Ny sikkerhedsrelateret meddelelse

Vigtig korrektion vedrørende medicinsk udstyr – fastgørelse af afdækningsring til da Vinci SP-instrumentarm (ISIFA2025-07-C)

Figur 4: Koblingsknap på instrumentarm og øverste koblingsknap på instrumentarm

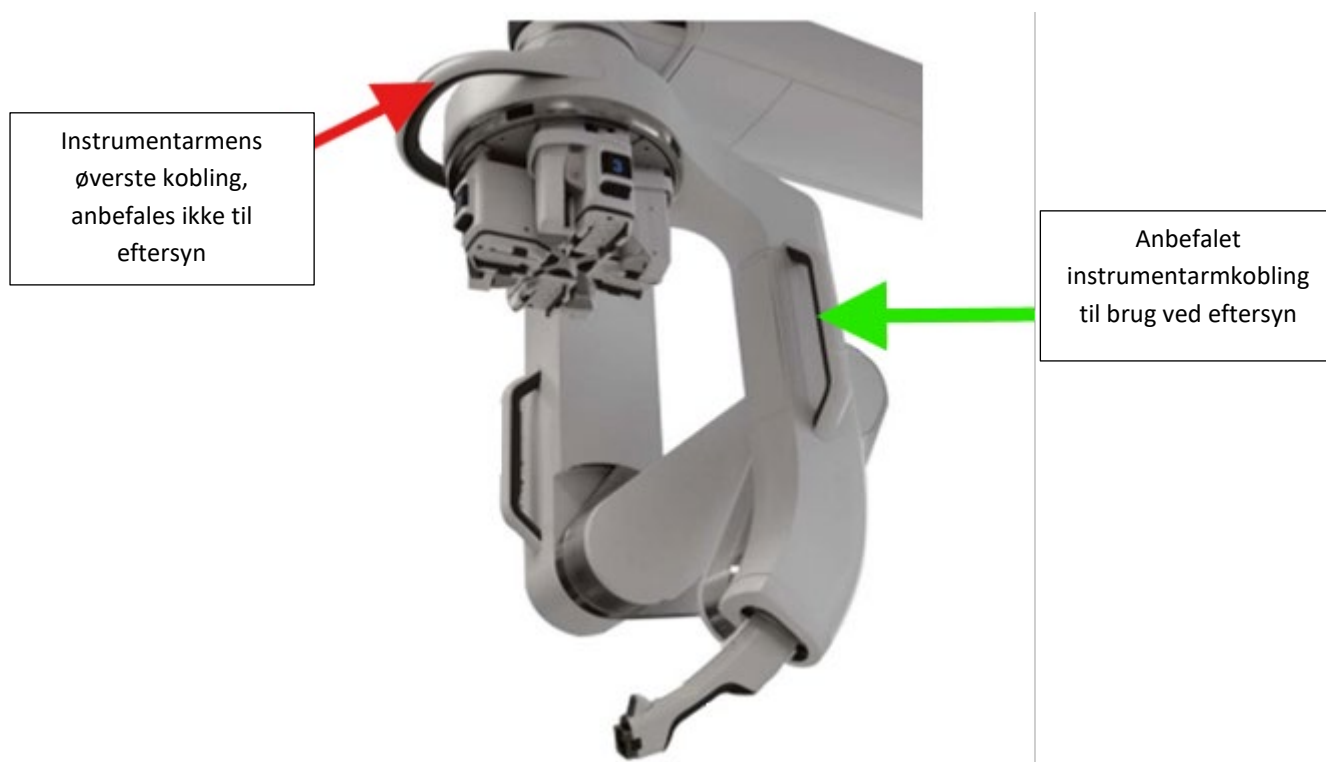
1. Afdæk da Vinci SP-systemet fuldstændigt i henhold til brugervejledningen.
2. Tryk og hold "instrumentarmens koblingsknap (markeret med en grøn pil i figur 4 nedenfor)".
 - a. Brug ikke instrumentarmens øverste koblingsknap (over instrumentdrevene) (se figur 4 nedenfor), da dette vil fastklemme afdækningen og gøre eftersynsprocessen ugyldig.

Figur 6b Forkert: sølvfarvet del helt synlig

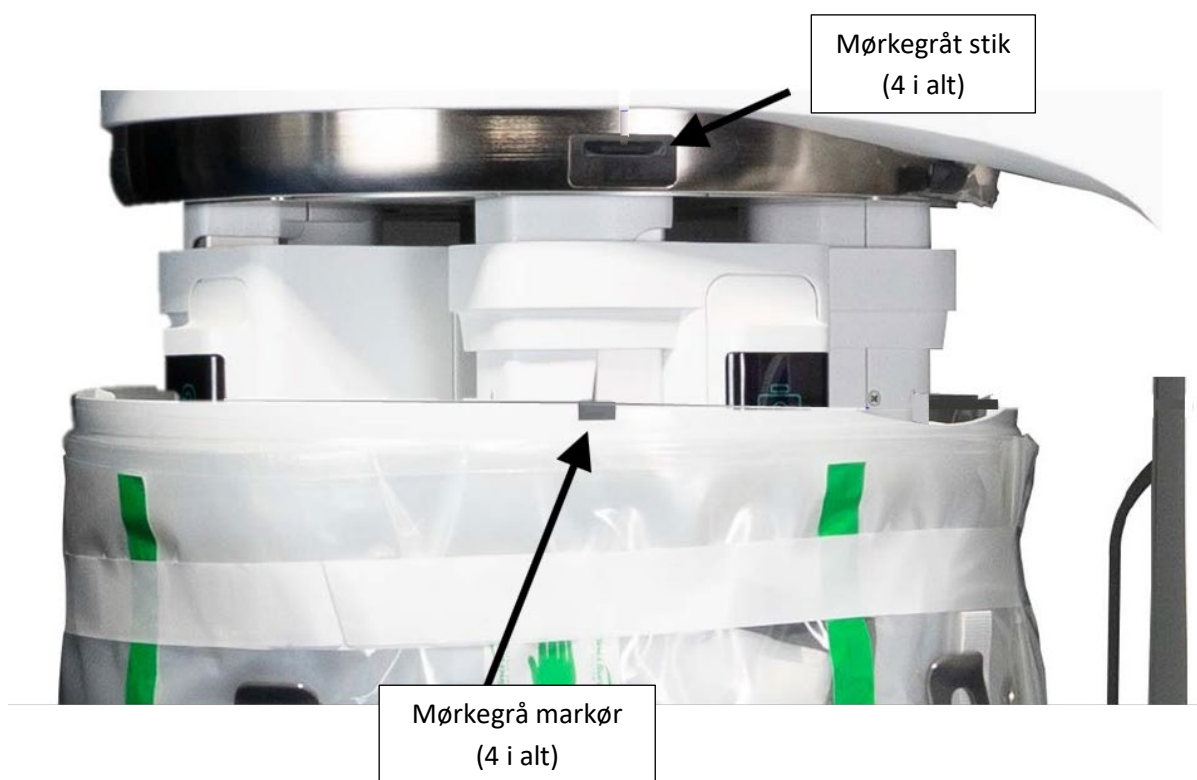
- c. Den ydre afdækningsring falder af den sølvfarvede del af systemet (se figur 6a og 6b nedenfor).
 - d. En af de 4 mørkegrå markører løsner sig fra de mørkegrå stik under rotation (se figur 7).

3. Mens instrumentarmens koblingsknap holdes nede, drejes instrumentdrevet (se figur 5) manuelt 360° i én retning. Derefter drejes instrumentdrevet mindst 360° i den anden retning. Figur 5 viser en mulig metode til at dreje instrumentdrevet. Stop straks og tryk på "deploy for draping" (anvend til afdækning) igen for at flytte instrumentdrevet tilbage til sin oprindelige placering og udskifte afdækningen, hvis du observerer følgende:

- a. Instrumentdrevet kan ikke drejes 360° i begge retninger
 - b. VSC-meddelelse om, at afdækningen ikke er helt fastgjort (VSC-meddelelse: "Check drape is secure to all 4 instrument arm clips" (kontroller, at afdækningen er fastgjort til alle instrumentarmens 4 klemmer)" eller "Insecure or missing drape (afdækning løs eller mangler. The drape may not be properly secured and could fall (afdækningen er muligvis ikke fastgjort korrekt og kan falde ned). Ensure the drape is properly connected to all 4 mounts to continue") (sørg for, at afdækningen er korrekt fastgjort til alle 4 beslag for at fortsætte).
